Ergebnisse der Grobprüfungen von im Rahmen der Antragskonferenzen eingebrachten alternativen Trassenkorridorvorschlägen Dritter für die Vorhaben Nr. 3 und 4 des Bundesbedarfsplans, Abschnitte C, Bad Gandershein/Seesen - Gerstungen

Grobprüfungsergebnisse der Alternativen der Abschnitte C für die Vorhaben Nr. 3 und 4 BBPlG

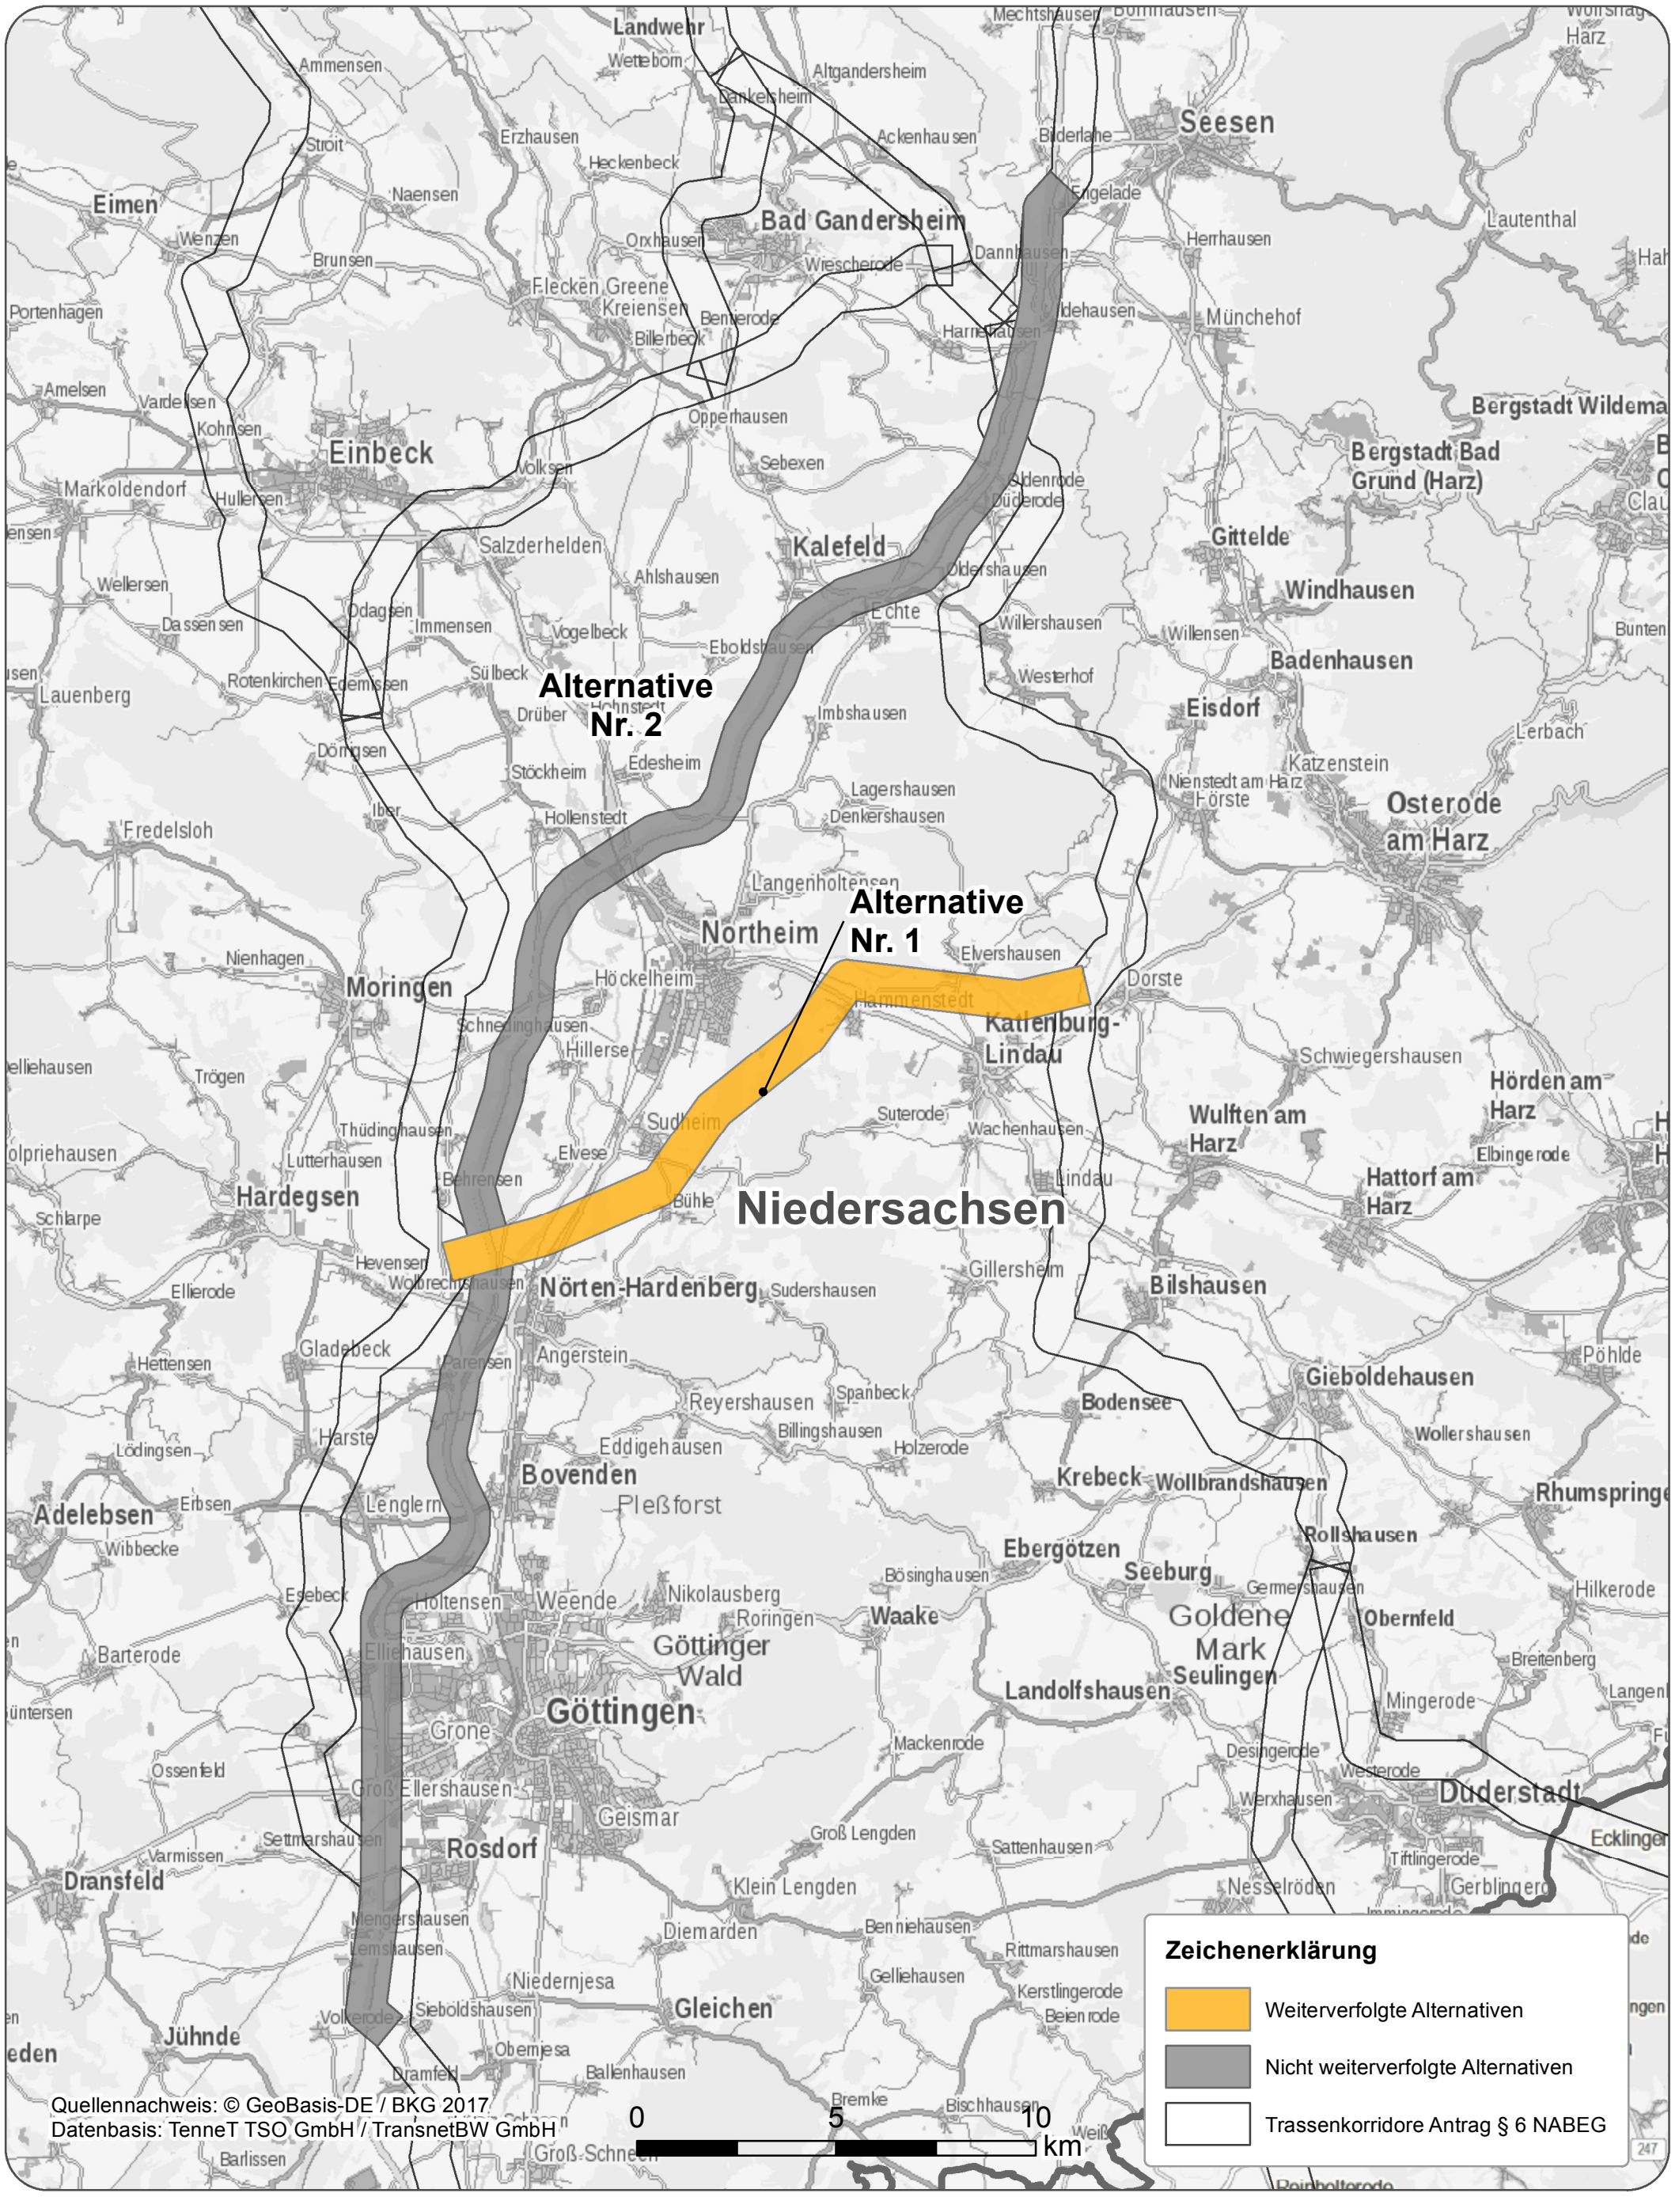
von Ihnen in ihrem Gutachten als Trassenkorridorsegment (TKS) 300 bezeichnet, in das weitere Bundesfachplanungsverfahren aufzunehmen (vgl. beigefügte Karte).

Nach Prüfung der Gutachten durch die Bundesnetzagentur kann den darin dargelegten Prüfergebnissen gefolgt werden. Es wird somit seitens der Bundesnetzagentur festgelegt, dass die Alternative Nr. 1 (TKS 300) dem weiteren Verfahren der Bundesfachplanung zugrunde zu legen ist. Damit ist dieser alternative Trassenkorridorverlauf dem Prüfprogramm der Festlegungen in den Ziffern 3 bis 7 der Untersuchungsrahmen für die Abschnitte C zu unterziehen und sind für diese Alternative entsprechende, ergänzende Unterlagen gemäß § 8 NABEG einzureichen, sofern die weiteren Untersuchungen keinen Anlass zu einer Abschichtung aufzeigen.

Die Alternative Nr. 2 ist dem weiteren Verfahren der Bundesfachplanung nicht zugrunde zu legen, wodurch derzeit von weiteren Untersuchungen abgesehen werden kann. In dem Prüfgutachten der Vorhabenträger wird nachvollziehbar dargelegt, dass dem alternativen Trassenkorridor überwiegende öffentliche und private Belange entgegenstehen. Dabei werden insbesondere die Konfliktstellen Northeimer Seenplatte bei Northeim sowie Siedlungs- und Gewerbeflächen im Bereich Göttingen hervorgehoben, die die Eignung für eine spätere, durchgängige Leitungsführung innerhalb des Trassenkorridors in Frage stellen.

Grobprüfungsergebnisse der Alternativen der Abschnitte C für die Vorhaben Nr. 3 und 4 BBPIG

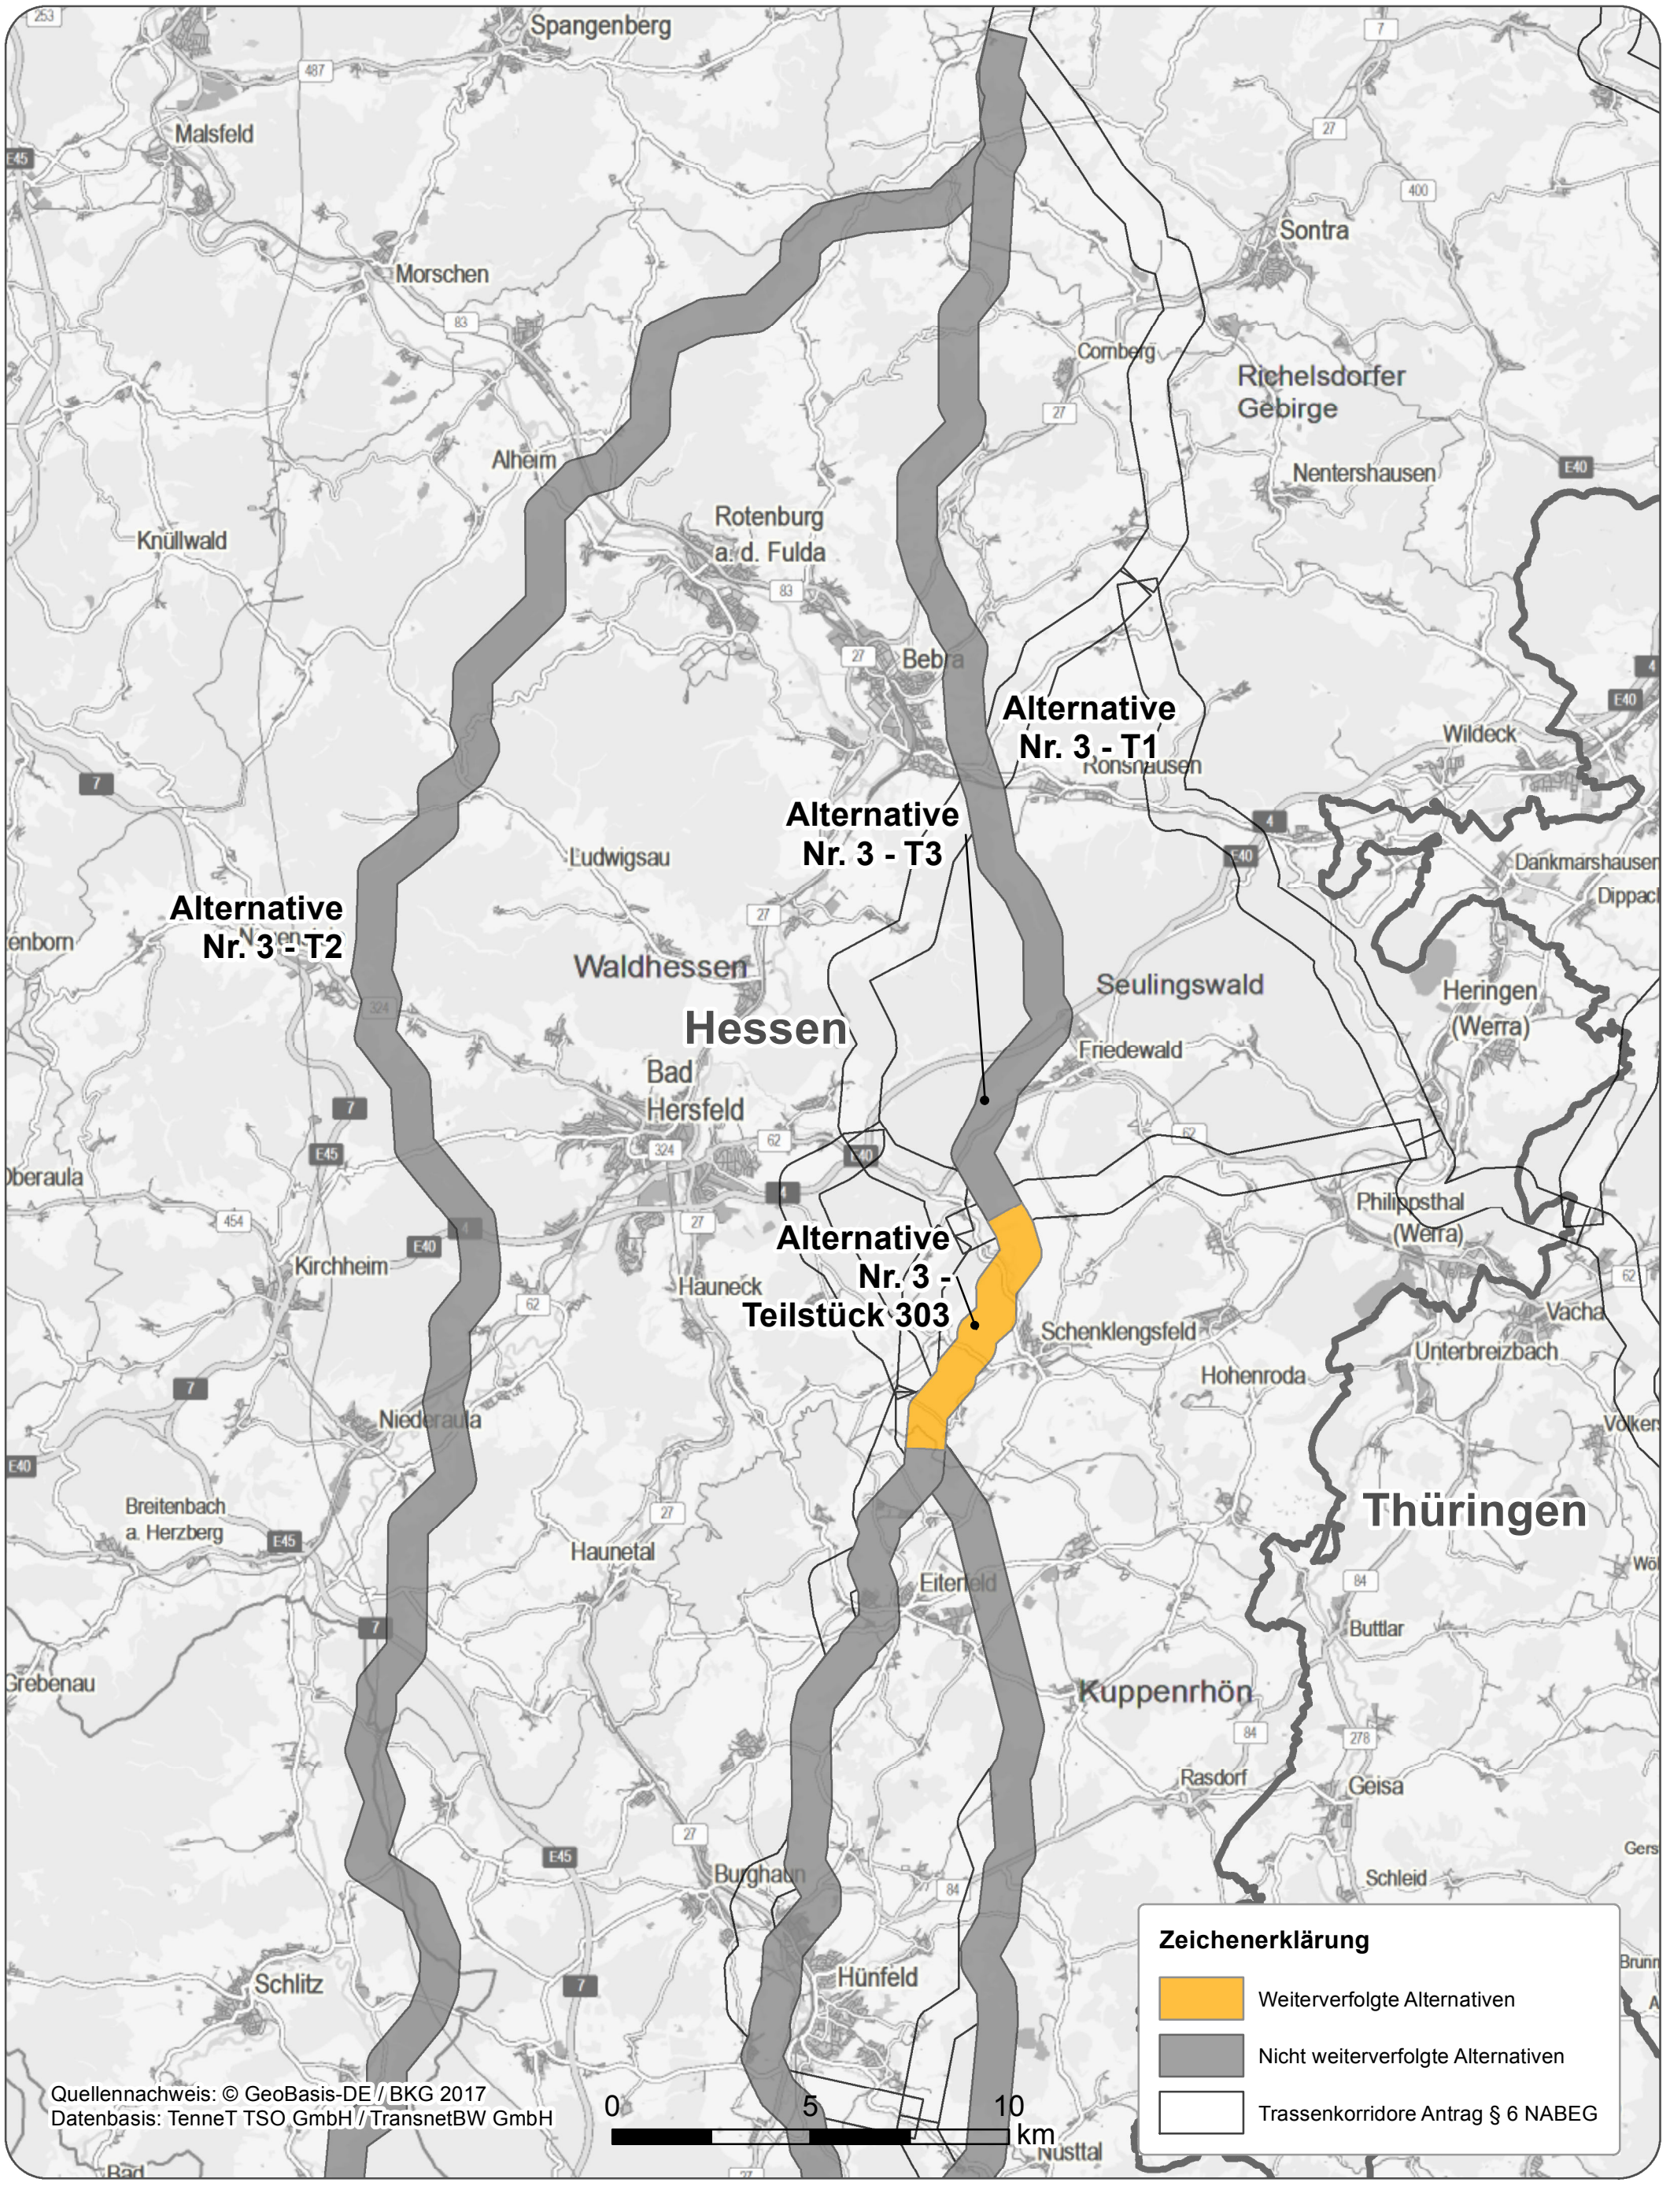
Das von den Vorhabenträgern als Trassenkorridorsegment TKS 303 bezeichnete Teilstück der o.g. Alternative Nr. 3 verläuft parallel zu dem bereits beantragten TKS 92 bei Schenklengsfeld. Im Ergebnis der Grobprüfung wird deutlich, dass sich keine signifikanten Nachteile des TKS 303 gegenüber dem TKS 92 ergeben. Der Vorschlag, das TKS 303 als ernsthaft in Betracht kommende Alternative in das weitere Bundesfachplanungsverfahren aufzunehmen, ist für die Bundesnetzagentur nachvollziehbar.

Es wird somit seitens der Bundesnetzagentur festgelegt, dass das in dem Prüfgutachten der Vorhabenträger genannte Teilstück der Alternative Nr. 3 (TKS 303) dem weiteren Verfahren der Bundesfachplanung zugrunde zu legen ist. Damit ist dieser alternative Trassenkorridorverlauf dem Prüfprogramm der Festlegungen in den Ziffern 3 bis 7 der Untersuchungsrahmen für die Abschnitte C zu unterziehen und sind für diese Alternative entsprechende, ergänzende Unterlagen gemäß § 8 NABEG einzureichen, sofern die weiteren Untersuchungen keinen Anlass zu einer Abschichtung aufzeigen.
